PROVVEDIMENTO DIRIGENZIALE

N. 698 IN DATA 15.02.2022

OGGETTO : APPROVAZIONE DELLA MODIFICA NON SOSTANZIALE DELL'AUTORIZZAZIONE INTEGRATA AMBIENTALE RILASCIATA ALLA SOCIETA' VALECO SPA DI BRISSOGNE CON P.D. 5079 DEL 5 DICEMBRE 2008 E S.M.I., VOLTURATA CON P.D. 424/2022 ALLA SOC. CONSORTILE PONTEY A.R.L. COSTITUITA DA VALECO S.P.A., IVIES S.P.A. E COGEIS S.P.A. E OGGETTO DI MODIFICA SOSTANZIALE CON P.D. 6655 DEL 1° DICEMBRE 2020, RELATIVA ALLA RIPROFILATURA DELLA CELLA C DEL LOTTO I DI DISCARICA DELL'IMPIANTO UBICATO IN COMUNE DI PONTEY, AI SENSI DEL TITOLO III-BIS DEL D. LGS. 152/2006.

A.T.I. VALECO SpA-COBE SpA-MIES SpA
 EDILIZIA IN FASE DI PROGETTO - 10/01/2015
 SCALE: 1:1000 - 1:2000 - 1:5000

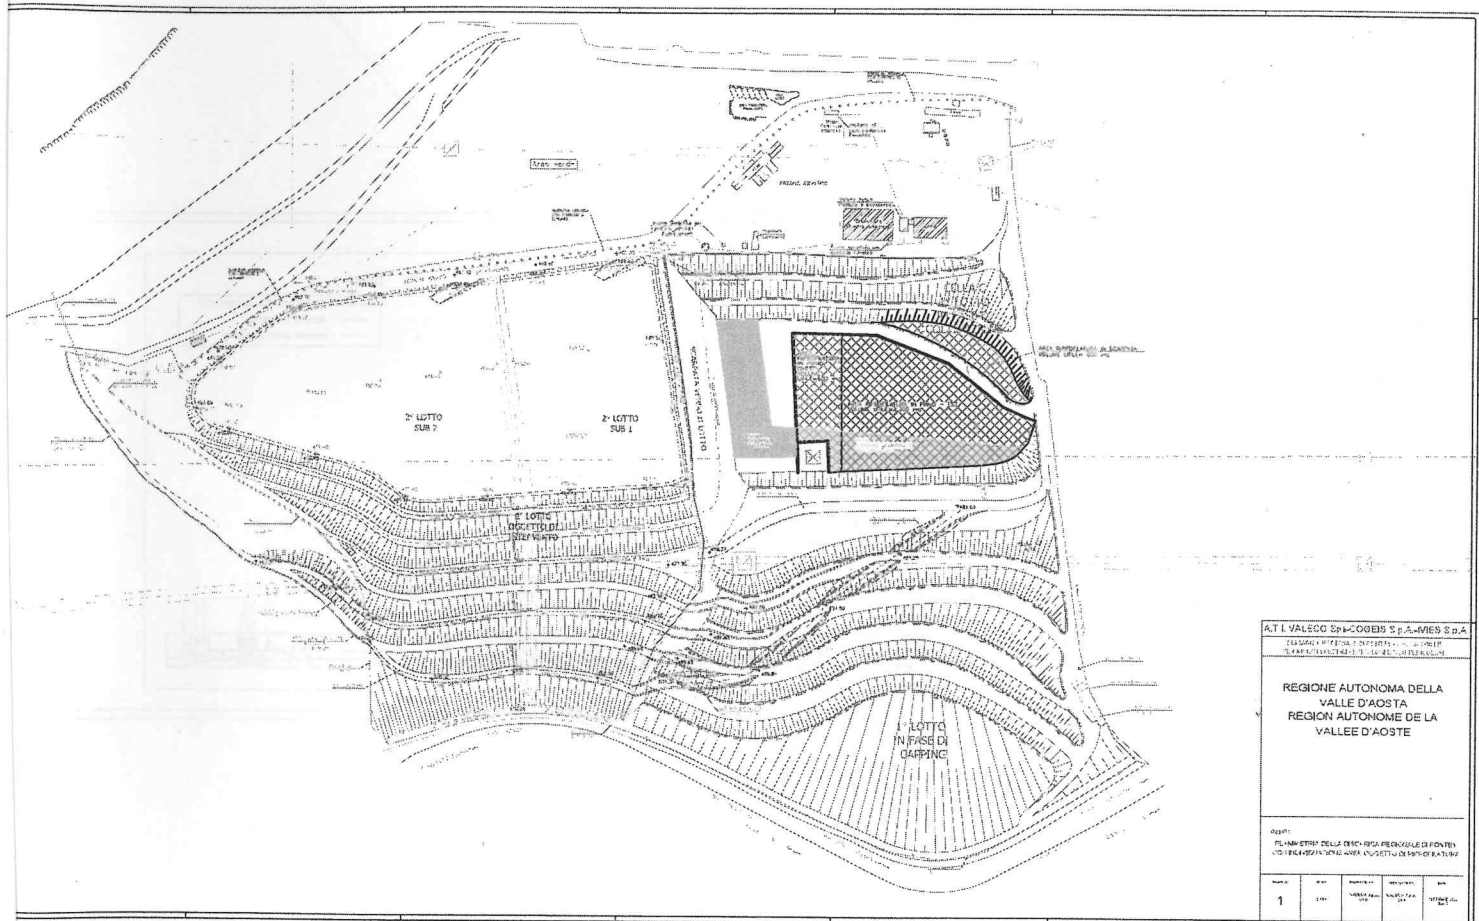
approvare, in base a quanto riportato nelle premesse, la modifica non sostanziale
l'Autorizzazione Integrata Ambientale rilasciata alla Società VALECO S.p.A. di Brissogne
P.D. n. 5079 del 5 dicembre 2008 e s.m.i., volturata con P.D. n. 424/2022 alla soc.
sortile PONTEY a.r.l. costituita da VALECO S.p.A., IVIES S.p.A. e COGEIS S.p.A. e
etto di modifica sostanziale con P.D. n. 6655 del 1° dicembre 2020, relativa alla
ofilatura della cella C del lotto I di discarica per rifiuti non pericolosi ubicata in comune di
tey, loc. Valloille, consentendo un aumento volumetrico di rifiuti pari a 3600m^3 , ai sensi
titolo III-bis del D. Lgs. 152/2006, come di seguito suddivisi:

- 5600m^2 per uno spessore di 50cm nell'area pianeggiante sommitale della cella C, ovvero
 2800m^3 , come individuati e riportati negli elaborati tecnici allegati al presente
provvedimento, i quali ne costituiscono parte integrante;

- un aumento di inclinazione fino a 30° sulla porzione di berma della cella C, lato EST,
ovvero 800m^3 , come individuata e riportata negli elaborati tecnici allegati al presente
provvedimento, i quali ne costituiscono parte integrante;
